Fra: TMFKP BU
Sendt: 11. juni 2014 09:00
Til: Søs Lynard
Emne: VS: Høringssvar: Valby Idrætspark (2014-0109095). Afsender: Daniel M Andersen

Valby Idrætspark – forslag til lokalplan med tilhørende forslag til kommuneplantillæg og miljørapport.

VALBY IDRÆTSPARK – Indsigelser til lokalplanforslag 03.09.2014

Kortudsnit:

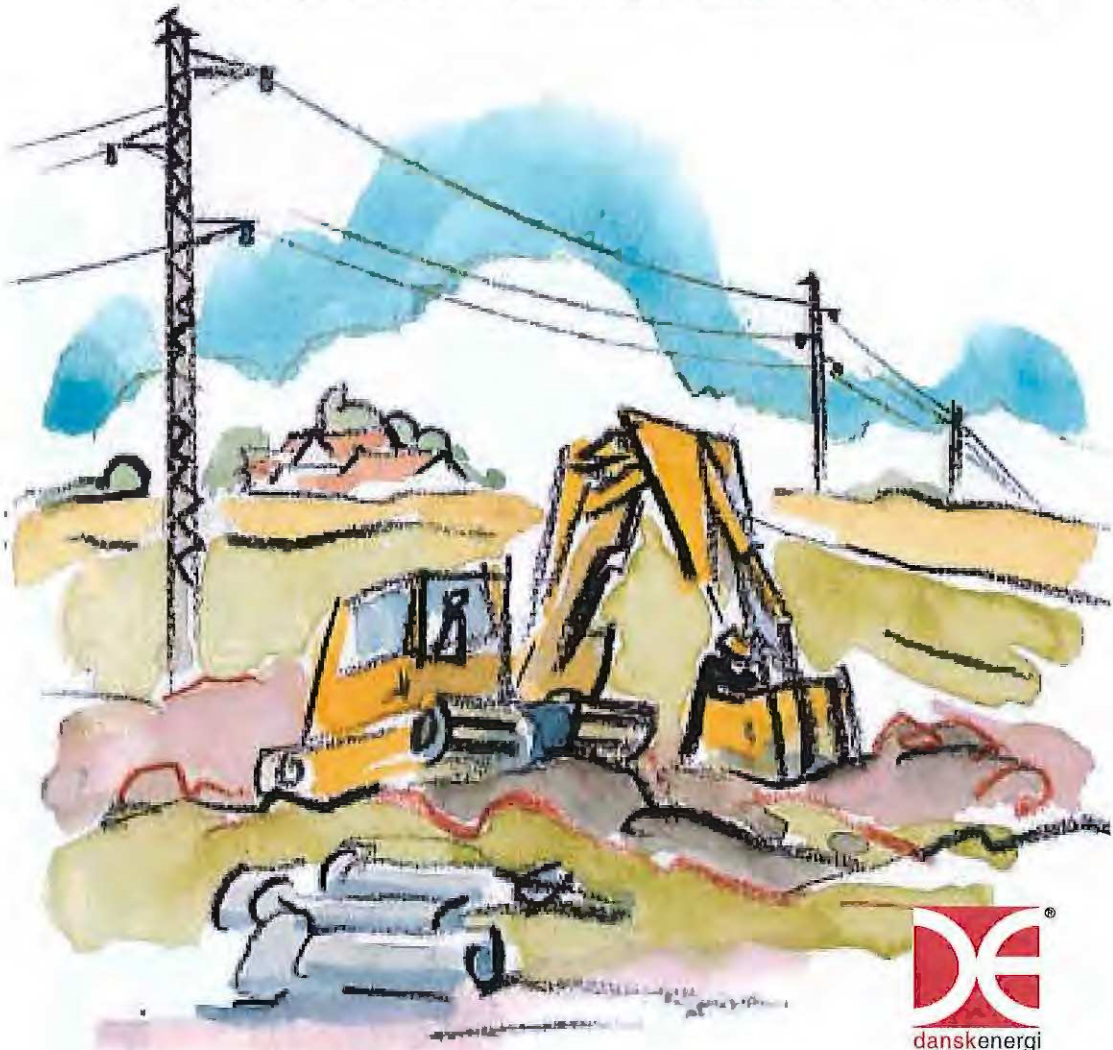
Af kortudsnittet på sidste side ses vores elanlæg for området ved og i planområdet:

Energinet.dk anbefaler, at vise eksisterende lednings- og kabelanlæg for højspænding i lokalplanen og kommuneplantillægget. Kabler, bør differentieres, således læserne kan skelne mellem 132 kV, 400 kV og evt. mindre ledninger/kabler.

Det vil være meget fint at skrive både 10 m zonen i forhold til nærmeste 132 kV kablet samt 30 m zonen i forhold til nærmeste 400 kV kabel ind i lokalplanen og kommuneplantillægget – zoner, hvor der ikke må udstykkes til beboelse. Dermed er forsigtighedsprincippet opfyldt jf. vejledning om forvaltning af forsigtighedsprincippet. En ekstra idé kunne være i lokalplanen og kommuneplantillægget at henvise til brochuren "Om magnetfelter".

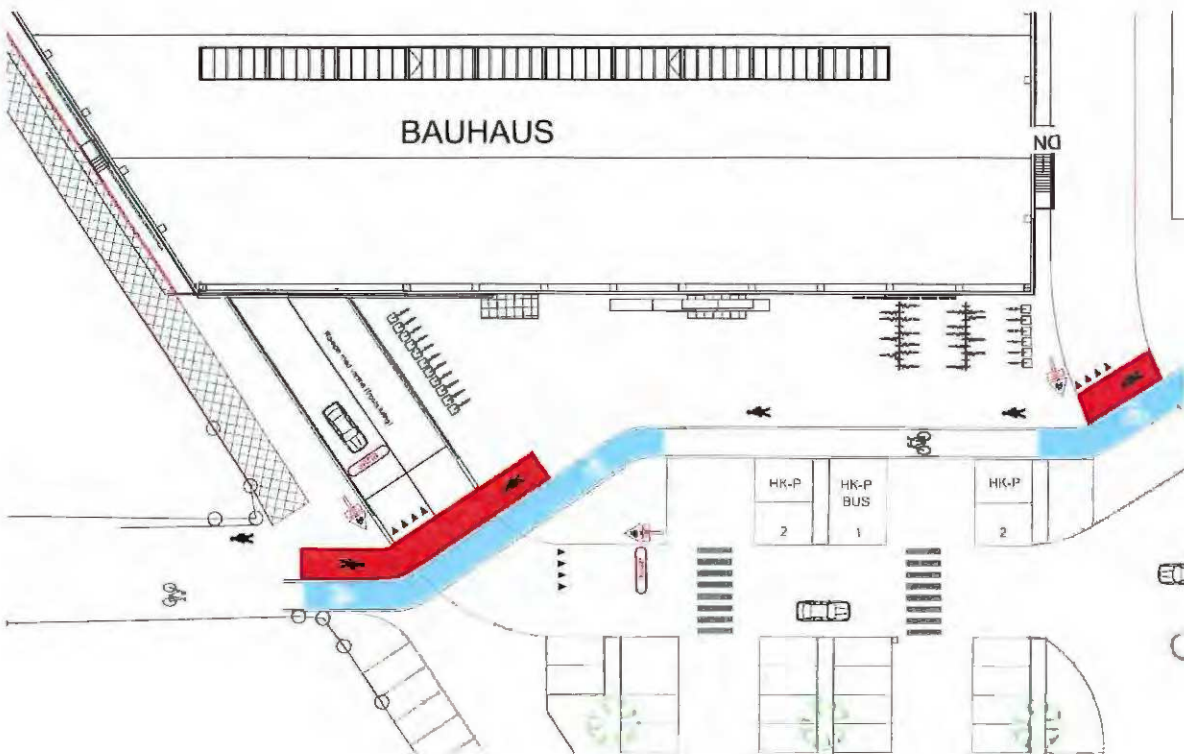
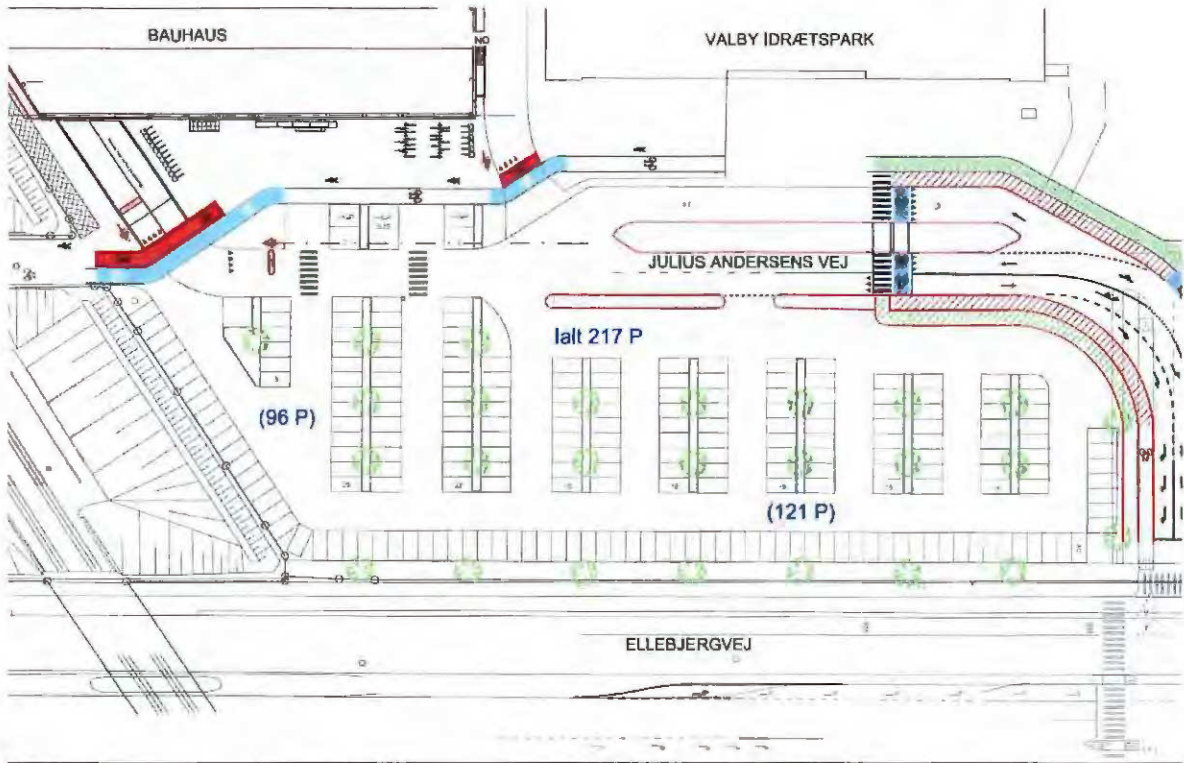
"Adgang til en eventuel parkeringskælder i område III B syd for Julius Andersens Vej skal ske via en rampe fra Nordsiden og under vejen, der her har status som sti, i princippet som vist på tegning nr. 3."

Anelystparken Holding A/S ønsker ikke, at ovennævnte tilkørsel sker under vejen, jf. situationsplan nedenfor, idet adgangen fra parkeringspladsen til butikken for kunderne bliver væsentlig forringet, da rampen skal påbegyndes ca. 40 m. længere mod vest. I givet fald medfører det, at rampen og tunnel bliver meget lang og smal, hvilket ikke er hensigtsmæssig løsning for en butik, der forhandler pladskrævende varegrupper.

Det er Anelystparken Holding A/S' opfattelse, at det fremsatte løsningsforslag tillige er en god sikkerhedsmæssig løsning, idet der er etableret gode oversigtsforhold ved rampen både for cyklister og bilister. Der etableres tillige et bump på rampen, således at farten nedsættes for de bilister, der kører op af rampen. Af disse årsager bedes bestemmelsen i lokalplanen ændret i overensstemmelse hermed.

Eksempel på skiltepylon fra BAUHAUS Vejle
Størrelse 1,3 x 10.5 m

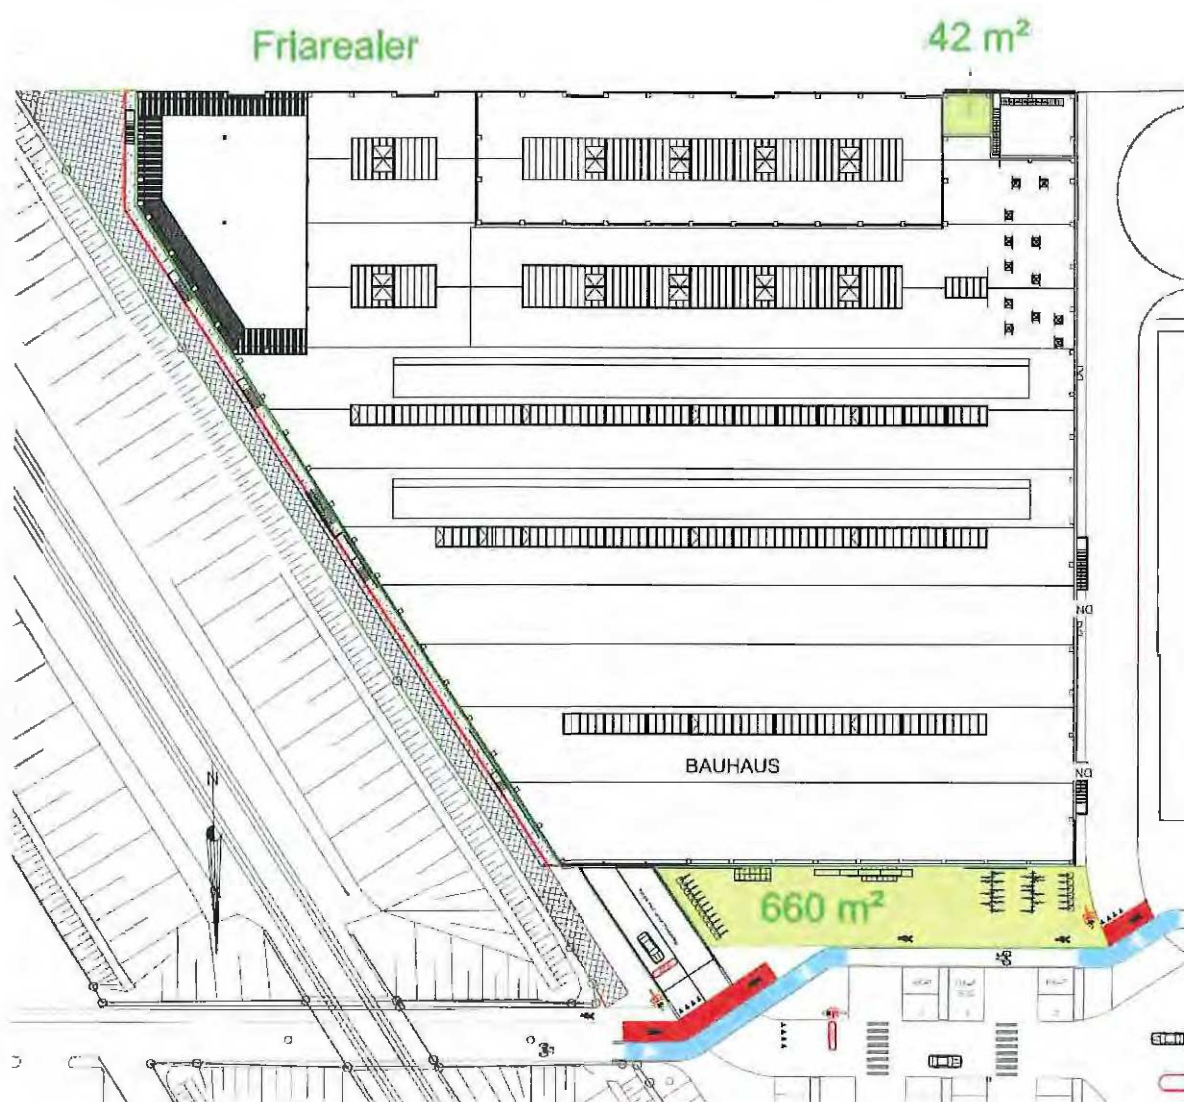
Ovennævnte forhold bedes ændret i lokalplanen i overensstemmelse hermed.

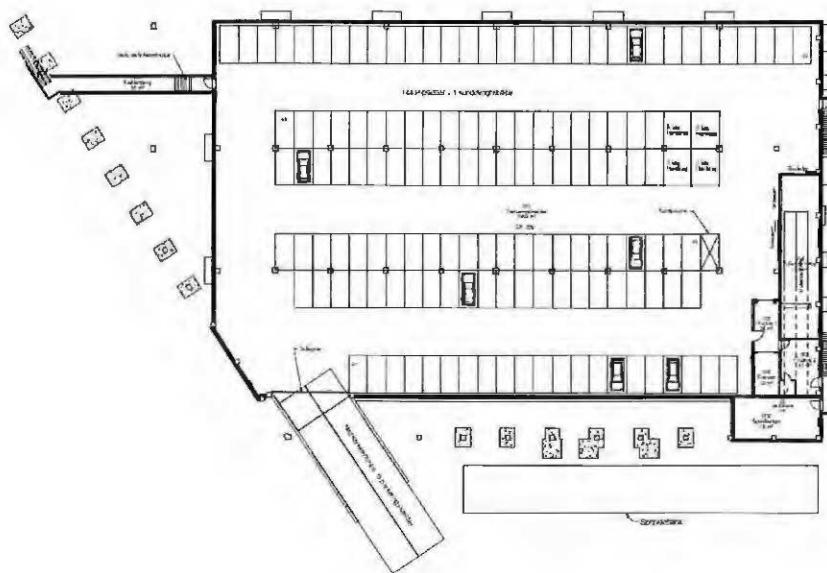
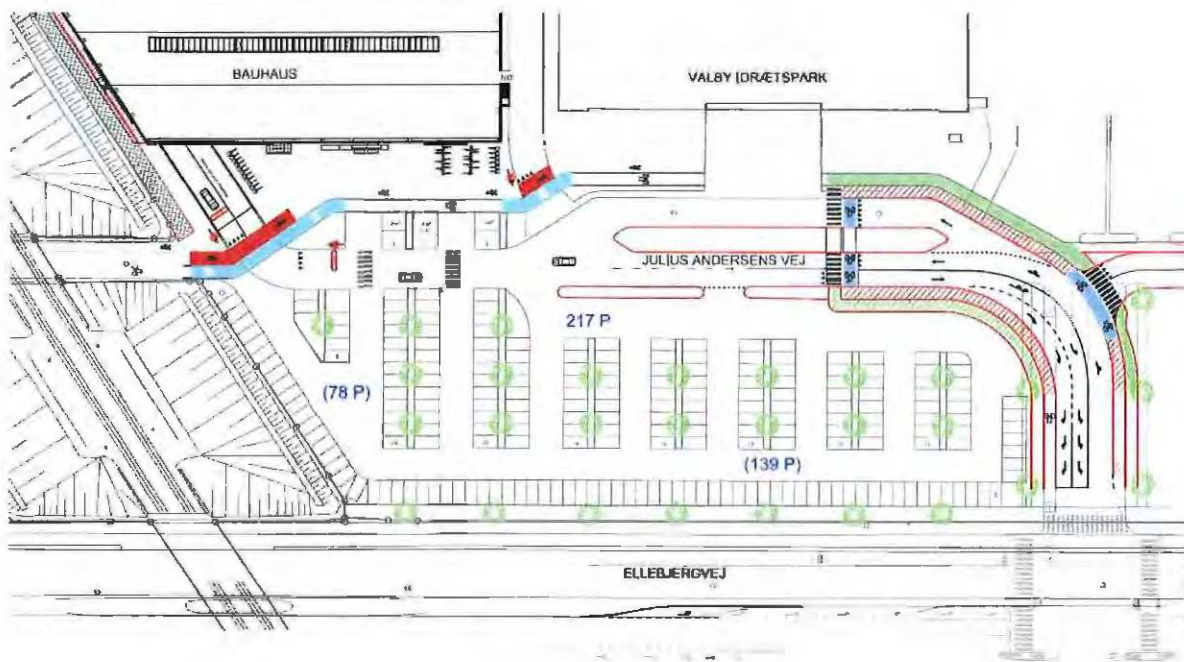
Det fremgår af lokalplansforslaget, at parkeringsdækningen skal være af størrelsesordenen og må ikke overstige 1 parkeringsplads pr. 150 m². For særligt pladskrævende varer må der dog etableres 1 parkeringsplads pr. 50 m². Det er Anelystparken Holding A/S' opfattelse, at det ikke er et krav, at der skal etableres 1 parkeringsplads pr. 50 m², idet man i lokalplansforslaget har anført "må" og ikke "skal". Det betyder, at parkeringsdækningen som minimum skal være 1 parkeringsplads pr. 150 m² etageareal, hvilket medfører, at Anelystparken Holding A/S som minimum skal etablere 80 parkeringspladser, hvor 60 pladser skal ligge i parkeringskælder.

Anelystparken Holding A/S har i sit skitseprojekt et bruttoetageareal i henhold til planlovens § 5t på 11.096 m² (når udvendige arealer og fradrag for personalerum (200 m²) er fratrukket). Det bemærkes, at kælderen ikke skal medtages i beregningsarealet, idet kælderen alene er indrettet til parkeringspladser i butikken, jf. Miljøministeriets vejledning til planloven. I skitseprojektet har Anelystparken Holding A/S medregnet 144 parkeringspladser i parkeringskælderen og 78 parkeringspladser på terræn samt 139 pladser foran Valby Hallen. Anelystparken Holding A/S etablerer således i alt ca. 360 parkeringspladser på sin grund.

Anelystparken Holding A/S' andel på 222 pladser svarer til, at der etableres 1 parkeringsplads pr. 50 m² etageareal. Det er Anelystparken Holding A/S' opfattelse, at sælger er interesseret i så mange parkeringspladser som muligt på terræn af hensyn til parkeringsdækningen i området. Den endelige lokalplan bedes derfor ændret i overensstemmelse hermed, således at der for butikker, der forhandler pladskrævende varer, må etableres 1 parkeringsplads pr. 50 m² etageareal og hvor højst 40 pct. må etableres på terræn.

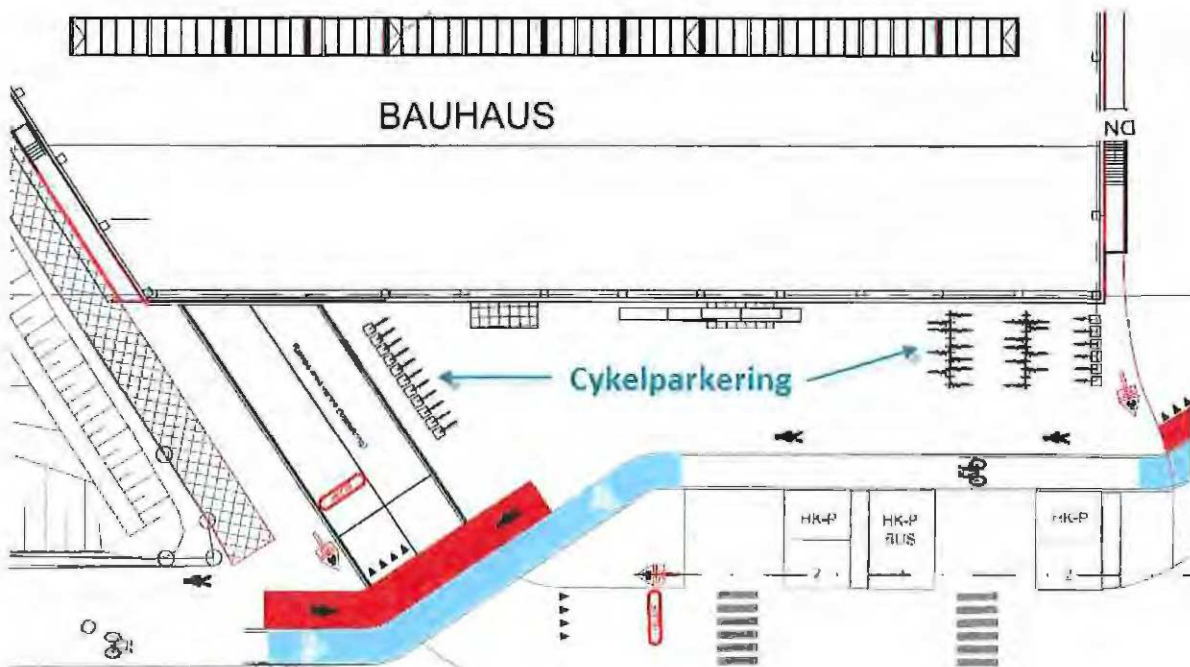
Anelystparken Holding A/S har i sit projekt af 03.09.2014 et forventet etageareal på i alt 11.096 m², hvilket vil medføre med kravene i lokalplansforslaget, at der skal etableres i alt 167 stk. almindelige cykelparkeringer samt 11 stk. parkeringspladser til pladskrævende cykler.

Det bemærkes til ovenstående, at Anelystparken Holding A/S i sine øvrige butikker i Danmark i gennemsnit har i alt 20 stk. almindelige cykelparkeringer, hvilket ikke er i overensstemmelse med kravet i lokalplansforslaget på i alt 167 stk. cykelparkeringer.

Anelystparken Holding A/S er indforstået med, at der skal etableres flere cykelparkeringspladser i Valby i forhold til øvrige BAUHAUS-butikker i Danmark, men kravet i den endelige lokalplan for fsva. område III B bedes reduceret til 0,33 plads pr. 100 m² etageareal til erhverv, hvilket medfører, at BAUHAUS etablerer i alt 40 stk. almindelige cykelparkeringer.
